**ПАСПОРТ ДОСТУПНОСТИ  
ОБЪЕКТА СОЦИАЛЬНОЙ ИНФРАСТРУКТУРЫ  
№ 22-Тобрн**

Филиал муниципального автономного общеобразовательного учреждения «Нижнеаремзянской средней общеобразовательной школы-«Малозоркальцевская средняя общеобразовательная школа»  
Тюменская область, Тобольский р-он, с. Малая Зоркальцева, ул.  
Молодежная, 42

**НА ДОСТУПНОСТЬ ДЛЯ ИНВАЛИДОВ  
И МАЛОМОБИЛЬНЫХ ГРУПП НАСЕЛЕНИЯ**

**АКТ ОБСЛЕДОВАНИЯ  
объекта социальной инфраструктуры  
К ПАСПОРТУ ДОСТУПНОСТИ ОСИ  
№ 22-Тобрн**

*Фото №33*

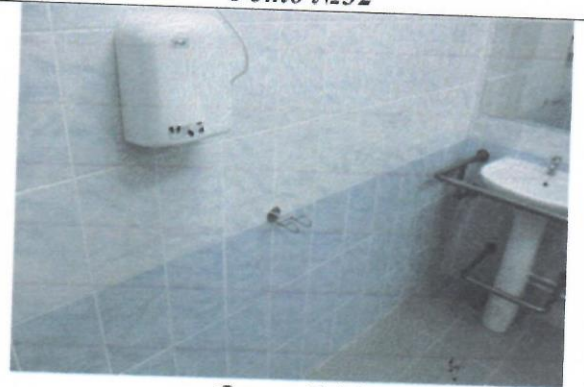
5.1	Туалетная комната	есть		33-37	Дверные ручки не выделены контрастным цветом; высокий дверной порог (0,03м); высота расположения тревожной кнопки вызова специалиста превышает требуемые значения 1,4м	К, С	Выделить контрастным цветом дверные ручки помещения; установить тревожную кнопку вызова специалиста с рельефно-графической табличкой на высоте 0,85м-1,1м от пола; понижение дверного порога до отметки не выше 0,014м путём использования порожнего пандуса; понижение дверного порога в столовой до отметки не выше 0,014м путём использования порожнего пандуса; для беспрепятственного размещения кресло-коляски сбоку от унитаза необходимо демонтировать установку расположенную рядом с унитазом	Текущий ремонт

*Фото №67*

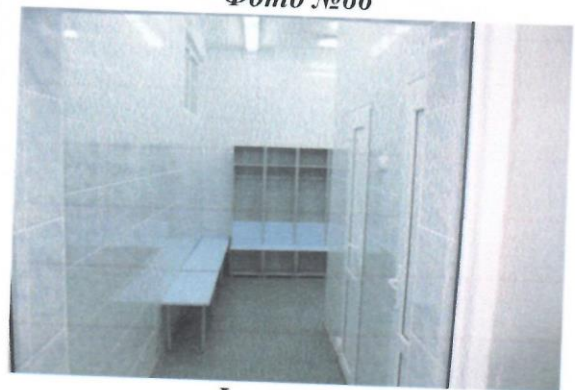
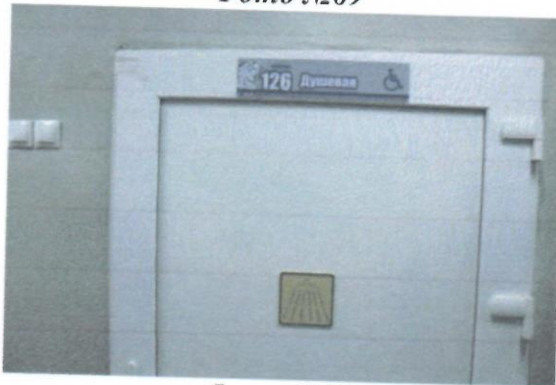
5.3	Бытовая комната (гардеробная, раздевалка)	есть	19,67-70	<b>Раздевалка:</b> Дверные ручки не выделены контрастным цветом; высота расположения тревожной кнопки вызова специалиста превышает требуемые значения 1,4м	К, С	Выделить контрастным цветом дверные ручки помещения; установить тревожную кнопку вызова специалиста с рельефно-графической табличкой на высоте 0,85м-1,1м от пола	Текущий ремонт
	ОБЩИЕ требования к зоне

*Фото №71*

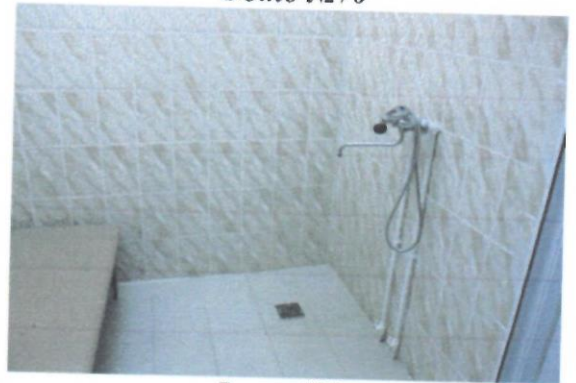
5.2	Душевая/ванная комната	есть	71-74	Дверные ручки не выделены контрастным цветом; высота расположения тревожной кнопки вызова специалиста превышает требуемые значения 1,4м; отсутствует переносное или закрепленное на стене складное сидение; отсутствуют настенные поручни	К, О, С	Выделить контрастным цветом дверные ручки помещения; установить тревожную кнопку вызова специалиста с рельефно-графической табличкой на высоте 0,85м-1,1м от пола; установить переносное или закрепленное на стене складное сидение; установить настенные поручни возле душа	Текущий ремонт
